Anlage 4

Folgende Vor- und Nachteile der vier Varianten wurden durch die Bürgerinnen und Bürger benannt:

Variante 1

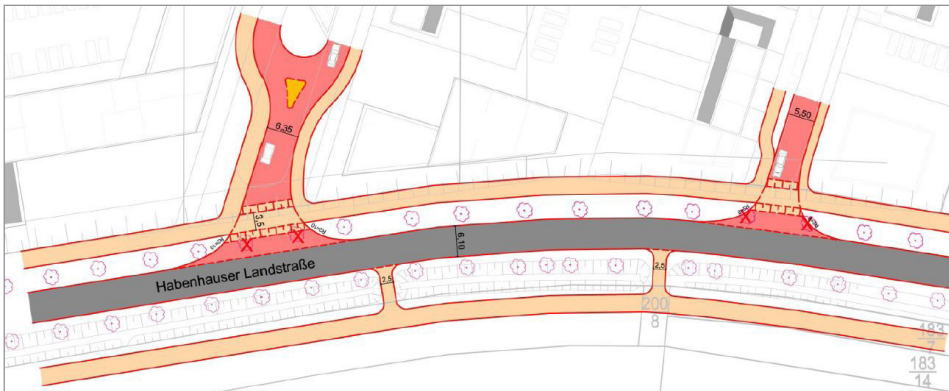
- Variante 1**
- *Vorteile:* geringster Verlust der Alleebäume
 - *Nachteile:* fehlende Bushaltestelle sowie fehlende Barrierefreiheit

Variante 2

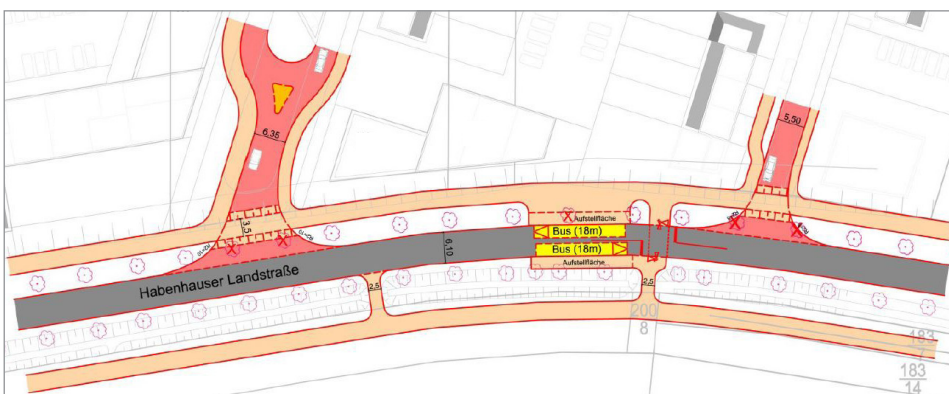
Bevorzugte
Variante der
BürgerInnen
mit
Fällung von
max. 5 Bäumen

- Variante 2**
- *Vorteile:* verhältnismäßig geringer Verlust der Alleebäume, sichere Querungsmöglichkeit und Bushaltestelle
 - Es wurden keine *Nachteile* zu dieser Variante benannt.

Variante 3

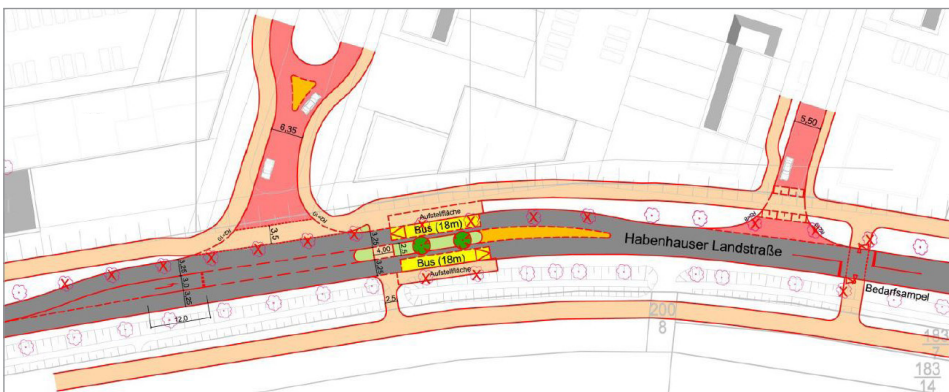
von der Behörde
geplante Variante
mit
Fällung von
17 Bäumen - allerdings
jetzt sogar 22 Bäume!

- Variante 3**
- *Vorteile:* Nähe der Bushaltestelle zur Schule
 - *Nachteile:* relativ großer Baumverlust, geringere Sicherheit für Radfahrer und längere Fußwege vom vorhandenen Wohngebiet zur Bushaltestelle

Variante 4:

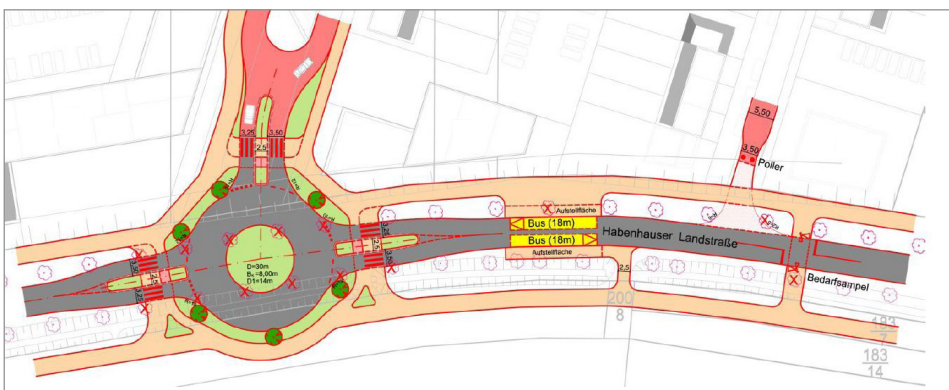
- Variante 4:**
- *Vorteile:* Selbstentleerung des Kreisels
 - *Nachteile:* gleiche Nachteile wie bei Variante 3 sowie zu teuer und überzogen.
